安全解析等に関するコメントリスト

TN JA型核燃料輸送物

- ・ 構造解析、密封解析、臨界解析
- ・ 品質マネジメントの基本方針

令和2年7月30日

図1 TN JA型輸送容器の設計・製作に係る品質保証

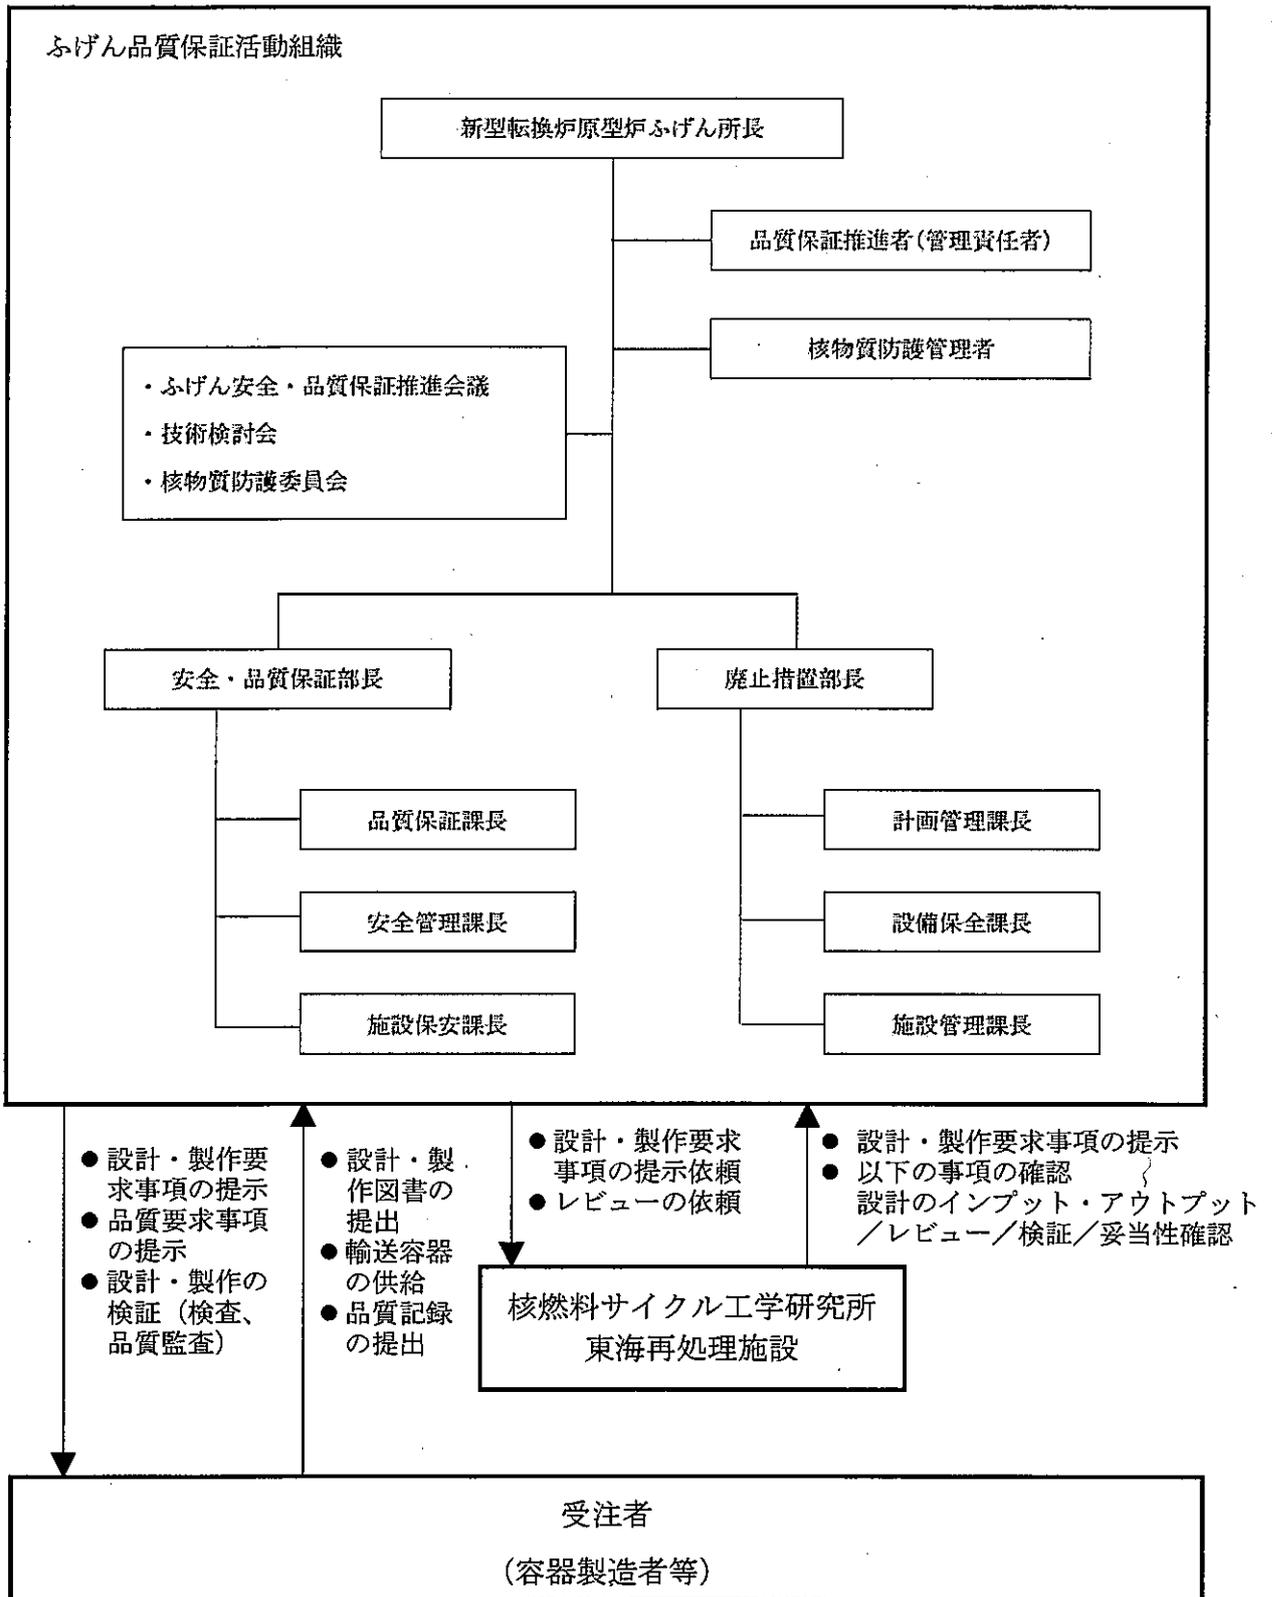
3	安全解析書	(ハ)章全体	<p>品質マネジメントの基本方針については、責任及び権限を明確にすること。例えば、東海再処理施設において何か問題が発生した場合、ふげんを含めて、品質マネジメントシステムのどの規定を適用し対応するのかを説明すること。</p>	(7月10日補足)	<p>ふげん使用済燃料を輸送するための輸送容器の設計及び製作に係る品質保証活動は、ふげんの輸送 QAP に基づき、ふげんの責任下で実施する（当該輸送 QAP は、機構の「施設品質保証管理規程」に基づき、所長が定めている）。</p> <p>輸送容器を使用する東海再処理施設とのコミュニケーションは、ふげんの輸送 QAP に基づき、設計管理上の組織間の取合い及び連絡に従って実施している。具体的には、ふげん（施設保安課長）から東海再処理施設に対して設計要求事項の提示を求めるとともに、東海再処理施設にレビューを依頼している。東海再処理施設は、ふげん（施設保安課長）が行った設計のインプット、アウトプット、レビュー、検証、妥当性を確認し、その結果をふげん（施設保安課長）に報告している。</p> <p>東海再処理施設において不具合が発生した場合、当該輸送容器に係る責任を有するふげんは、東海再処理施設からの報告に基づき、ふげんの輸送 QAP に基づく不適合管理に従って、要求事項に適合しない状態が放置されることを防止するため、その影響等を評価して対外的な調整や連絡等を実施する。</p> <p>輸送容器の設計及び製作に係る責任及び権限を明確にするため、ふげんの責任の下で実施していることが</p>	<p>次回審査会合で説明予定 (7月30日追記)</p>
---	-------	--------	---	-----------	---	----------------------------------

<p>明確となるよう以下の内容で核燃料輸送物設計承認申請書を補正することとしたい。</p> <ul style="list-style-type: none"> ● (ハ)章から「(ハ)章-2 品質マネジメントの基本方針(核燃料サイクル工学研究所)」を削除する。 ● 「(ハ)-第B.1図 新型転換炉原型炉ふげん品質マネジメント体制図」を資料1-4の図1に修正し、東海再処理施設における役割と責任を明確にする。 	
				<p>ふげんの輸送 QAP に基づいて輸送容器の設計及び製作管理を実施している。そのうち輸送容器に関する品質保証活動の推進に関する業務は品質保証課長が担当し、輸送容器の設計に関する業務は施設保安課長が担当している。その上位者である安全・品質保証部長は、所属する課長の業務を統括している。また、輸送容器に関する品質保証活動の推進については、管理責任者(品質保証推進者)である副所長が統括している。</p>	(7月30日補足)
